Zenair Europe

Lettre de Service

Lettre Service N°:	ZE-2009-02B (une amélioration de la S.L. : ZE-2009-02)
Date de parution:	28 novembre 2009 Traduction offerte par Roanne Aéronautique
Objet:	Design alternatif pour une butée d'ailerons dans le fuselage (aussi connue sous le nom de "Torque Tube Stop")
Modèles concernés:	Tous les Zenair Zodiac CH 601 XL (ULM fabriqués en usine ou à partir de kit).
Numéro(s) de série	Tous les modèles.
Fabriqué par:	Czech Aircraft Works (CZAW) et autres.
Explication:	<p>Les Zenair CH 601 XL construits selon le standard allemand LTF-UL ont un design tchèque du "Torque Tube Stop" monté à l'arrière du manche (ref. CZAW plan No. 6-B-17CZ). Cette butée protège le système de contrôle des ailerons.</p> <p>Cette lettre de service propose un meilleur design de "butée" qui permet une maintenance (et réglage de tension des câbles d'ailerons) beaucoup plus facile. Si les pièces originales de chez CZAW ne sont pas encore installées, Zenair recommande l'installation du nouveau design (plan 6Z-3G) pour tous les modèles affectés.</p>

ZODIAC CH 601 XL / 650E	Aileron Control Stop	6Z-3G
	Copyright © 2009 CHRIS HEINTZ DATE: 30 NOV 2009

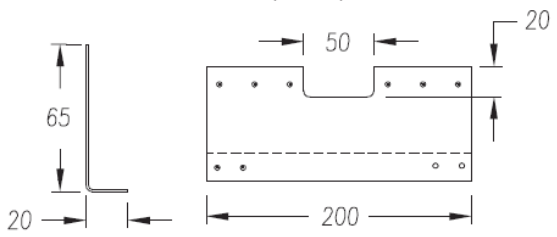
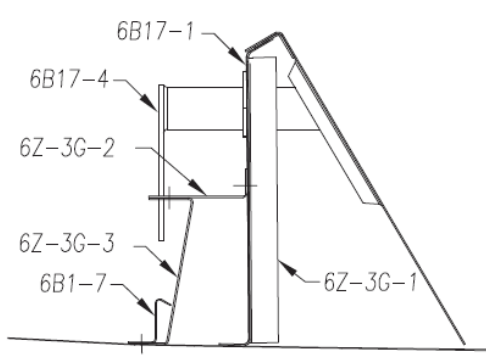
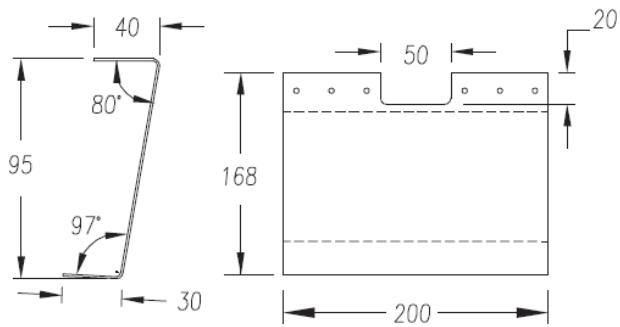
Directive(s):	<p>Si un "Torque Tube Stop" (une butée) n'est pas encore installé à cet endroit, obtenir ce nouveau design de "butée d'aileron" (6Z-3G) et installez les pièces en utilisant les informations fournis sur ce plan (Page 2). Si la butée de chez CZAW est déjà installée, aucune autre directive n'est nécessaire: le remplacement est acceptable mais pas obligatoire.</p>
Date d'effet:	Dès que possible.
Mises-en conformité:	<p>Zenair recommande fortement la mise en conformité avec les S.L ZE-2009-02A ou ZE-2009-02B dès que possible pour tous les modèles affectés.</p> <p>les conditions local peuvent varier- toujours se conformer à la réglementation applicable.</p>
References:	<ul style="list-style-type: none">• Zenair plan No. 6Z-3G (Nov.30)• Voir ZE-2009-02A pour plus de détails (optionnels)

La butée aileron (Torque Tube) a été dessinée par Zenair pour protéger les système de commande contre les manipulation violentes, par vent fort lorsque garer à l'extérieur, ou contre toute pression forte sur le manche par le pilote ou le pax lors de la montée a bord/sortie de l'avion. L'avantage de ce nouveau design est qu'il permet un meilleur accès autour des câbles de commande et des tendeurs que l'ancien design proposé par CZAW. Pour se conformer avec les documents de certification LTF-UL, une butée Torque Tube est **obligatoire** pour les avions Zodiac enregistré en Allemagne (et est fortement recommandé pour les autres). Les deux designs sont acceptable (voir ZE-2009-02A ou ZE-2009-02B).

File all corners round to avoid injury while adjusting turnbuckles

6Z-3G-2
AILERON CONTROL STOP.
FILE CUTOUT TO INCREASE DEFECTION AS NECESSARY.

6Z-3G-1
ADD AN L ANGLE TO SIDES OF REAR TORQUE TUBE BEARING SUPPORT 6B1-7
A4 PITCH 30
